Keuringsverslag van een elektrische laagspanning- en zeer lage spanningsinstallatie

NIET CONFORM

Straatnaam Winkelsestraat
Huisnummer 64
Busnummer
Postcode 8860
Gemeente Lendeledede
Land België

Controlebezoek van een huishoudelijke installatie volgens (KB 08/09/2019) - AREI Boek 1- 6.5. en 4.2.4.3.

Afbeelding schakel- en verdeelbord:

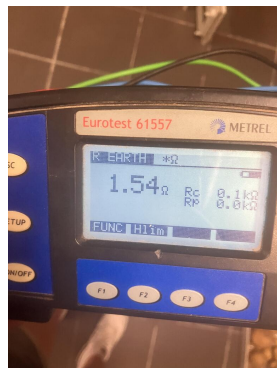
I5.05 De deur en/of afschermplaat van het schakelbord dient (terug)geplaatst worden. Aanraking van onder spanning staande delen mogelijk. (Boek 1 Afdeling 5.1.4. en 5.3.5.1.A. en 4.2.2.3.) Deze kunnen niet volledig teruggeplaatst worden.

I5.10 Niet gebruikte invoeringen van het verdeelbord zijn niet correct of onvoldoende afgedicht. (Boek 1 Afdeling 5.1.4. en 4.2.2.3.)

I8.09 Bij aansluiting van meeraderige geleiders dient men aangepaste adereindhulzen te gebruiken. (Boek 1 Onderafdeling 5.2.6.1. en 1.4.1.2.)
